緊急安全対策に係る実施状況報告書等の再提出について

「平成23年福島第一・第二原子力発電所事故を踏まえた
緊急安全対策に係る実施状況報告書」訂正前後比較表

【訂正箇所】(東海第二発電所)P34:添付資料－12

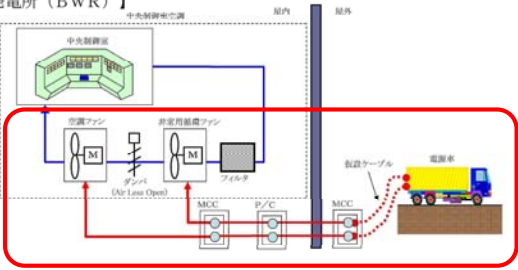
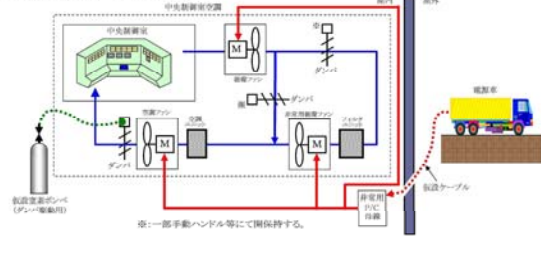
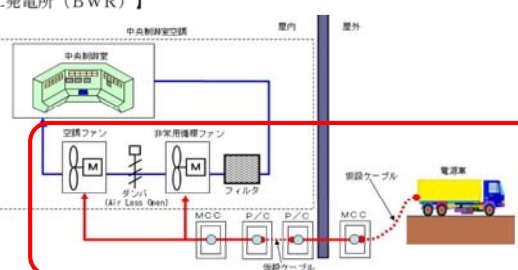
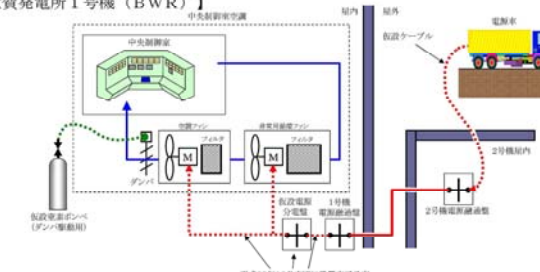
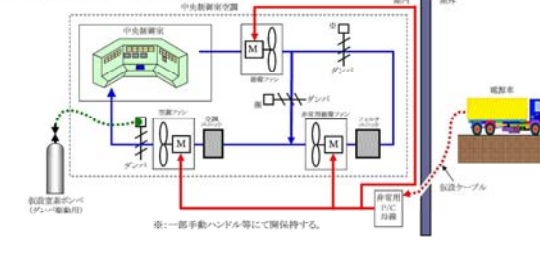
東海第二発電所の復水貯蔵タンクへの給水におけるサービス建屋受水槽の設置ホース数について、誤った数値を記載していたため、正しい数値に訂正する。
(本資料では、訂正箇所を下線で表示)

実際には、必要数に対して余裕をもった24本のホースを配備しており、復水貯蔵タンクへの給水に影響はない。

「平成23年福島第一原子力発電所事故を踏まえたシビアアクシデントへの対応に関する措置に係る実施状況報告書」
訂正前後比較表 【訂正箇所】P12:添付資料－5

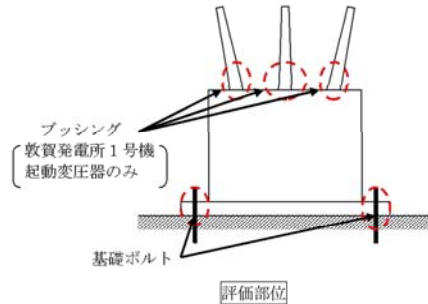
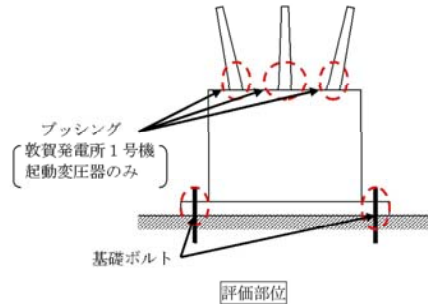
訂 正 前	訂 正 後	訂正内容の説明																																																																
がれき撤去用の重機の配備 ○津波発生後、アクセス道路に散乱するがれき類を除去するため、各発電所にホイールローダを1台配備した。 東海第二発電所：平成23年4月11日配備済み 敦賀発電所：平成23年4月15日配備済み ○津波の影響を受けない高所に配備した。 東海第二発電所：E L約20.6m 構外グラウンド 敦賀発電所：E L約22.5m 敦賀原子力館敷地 ○がれき撤去を迅速に行うため、各発電所にホイールローダを追加配備する。 (平成23年9月末頃完了予定) 【ホイールローダ（東海第二発電所）】  <table><tr><td>仕様</td></tr><tr><td>コベルコ LK40Z-3</td></tr><tr><td>全 長 約4.0m</td></tr><tr><td>全 幅 約1.5m</td></tr><tr><td>高 さ 約2.5m</td></tr><tr><td>重 量 約2.6t</td></tr><tr><td>掘起力 2,830kgf</td></tr><tr><td>最大牽引力 2,600kgf</td></tr><tr><td>バケット容量 0.4m³</td></tr><tr><td>常用荷重 <u>700kgf</u></td></tr></table> 【ホイールローダ（敦賀発電所）】  <table><tr><td>仕様</td></tr><tr><td>クボタ R330</td></tr><tr><td>全 長 約3.3m</td></tr><tr><td>全 幅 約1.3m</td></tr><tr><td>高 さ 約2.5m</td></tr><tr><td>重 量 約1.6t</td></tr><tr><td>掘起力 2,280kgf</td></tr><tr><td>最大牽引力 1,600kgf</td></tr><tr><td>バケット容量 0.26m³</td></tr><tr><td>常用荷重 400kgf</td></tr></table> 【ホイールローダへの燃料供給方法】 燃料タンクの軽油をドラム缶に受けた後、ホイールローダに補給。 <table><tr><th colspan="2">東 海 第 二 発 電 所</th></tr><tr><td>DG燃料貯蔵タンク (1基)</td><td>約650kℓ</td></tr></table> <table><tr><th colspan="2">敦 賀 発 電 所</th></tr><tr><td>2号機補助ボイラ燃料タンク (1基)</td><td>約200～400kℓ</td></tr><tr><td>1号機DG燃料貯蔵タンク (2基)</td><td>約120kℓ/基</td></tr><tr><td>2号機DG燃料貯蔵タンク (2基)</td><td>約230kℓ/基</td></tr></table> 	仕様	コベルコ LK40Z-3	全 長 約4.0m	全 幅 約1.5m	高 さ 約2.5m	重 量 約2.6t	掘起力 2,830kgf	最大牽引力 2,600kgf	バケット容量 0.4m ³	常用荷重 <u>700kgf</u>	仕様	クボタ R330	全 長 約3.3m	全 幅 約1.3m	高 さ 約2.5m	重 量 約1.6t	掘起力 2,280kgf	最大牽引力 1,600kgf	バケット容量 0.26m ³	常用荷重 400kgf	東 海 第 二 発 電 所		DG燃料貯蔵タンク (1基)	約650kℓ	敦 賀 発 電 所		2号機補助ボイラ燃料タンク (1基)	約200～400kℓ	1号機DG燃料貯蔵タンク (2基)	約120kℓ/基	2号機DG燃料貯蔵タンク (2基)	約230kℓ/基	がれき撤去用の重機の配備 ○津波発生後、アクセス道路に散乱するがれき類を除去するため、各発電所にホイールローダを1台配備した。 東海第二発電所：平成23年4月11日配備済み 敦賀発電所：平成23年4月15日配備済み ○津波の影響を受けない高所に配備した。 東海第二発電所：E L約20.6m 構外グラウンド 敦賀発電所：E L約22.5m 敦賀原子力館敷地 ○がれき撤去を迅速に行うため、各発電所にホイールローダを追加配備する。 (平成23年9月末頃完了予定) 【ホイールローダ（東海第二発電所）】  <table><tr><td>仕様</td></tr><tr><td>コベルコ LK40Z-3</td></tr><tr><td>全 長 約4.0m</td></tr><tr><td>全 幅 約1.5m</td></tr><tr><td>高 さ 約2.5m</td></tr><tr><td>重 量 約2.6t</td></tr><tr><td>掘起力 2,830kgf</td></tr><tr><td>最大牽引力 2,600kgf</td></tr><tr><td>バケット容量 0.4m³</td></tr><tr><td>常用荷重 <u>650kgf</u></td></tr></table> 【ホイールローダ（敦賀発電所）】  <table><tr><td>仕様</td></tr><tr><td>クボタ R330</td></tr><tr><td>全 長 約3.3m</td></tr><tr><td>全 幅 約1.3m</td></tr><tr><td>高 さ 約2.5m</td></tr><tr><td>重 量 約1.6t</td></tr><tr><td>掘起力 2,280kgf</td></tr><tr><td>最大牽引力 1,600kgf</td></tr><tr><td>バケット容量 0.26m³</td></tr><tr><td>常用荷重 400kgf</td></tr></table> 【ホイールローダへの燃料供給方法】 燃料タンクの軽油をドラム缶に受けた後、ホイールローダに補給。 <table><tr><th colspan="2">東 海 第 二 発 電 所</th></tr><tr><td>DG燃料貯蔵タンク (1基)</td><td>約650kℓ</td></tr></table> <table><tr><th colspan="2">敦 賀 発 電 所</th></tr><tr><td>2号機補助ボイラ燃料タンク (1基)</td><td>約200～400kℓ</td></tr><tr><td>1号機DG燃料貯蔵タンク (2基)</td><td>約120kℓ/基</td></tr><tr><td>2号機DG燃料貯蔵タンク (2基)</td><td>約230kℓ/基</td></tr></table> 	仕様	コベルコ LK40Z-3	全 長 約4.0m	全 幅 約1.5m	高 さ 約2.5m	重 量 約2.6t	掘起力 2,830kgf	最大牽引力 2,600kgf	バケット容量 0.4m ³	常用荷重 <u>650kgf</u>	仕様	クボタ R330	全 長 約3.3m	全 幅 約1.3m	高 さ 約2.5m	重 量 約1.6t	掘起力 2,280kgf	最大牽引力 1,600kgf	バケット容量 0.26m ³	常用荷重 400kgf	東 海 第 二 発 電 所		DG燃料貯蔵タンク (1基)	約650kℓ	敦 賀 発 電 所		2号機補助ボイラ燃料タンク (1基)	約200～400kℓ	1号機DG燃料貯蔵タンク (2基)	約120kℓ/基	2号機DG燃料貯蔵タンク (2基)	約230kℓ/基	【訂正箇所】 ホイールローダ（東海第二発電所）の仕様について、常用荷重値に誤った数値を記載していたため、正しい数値に訂正する。 (本資料では、訂正箇所を下線で表示) 【確認結果】 ホイールローダに要求される性能を示す掘起力に誤りはないため、実際にがれきを撤去するうえでの影響はない。 【参考】 ホイールローダへの燃料供給方法説明図のなかで、燃料給油口の位置表示がずれているため、正しい位置に訂正する。 (本資料では、訂正箇所を下線で表示)
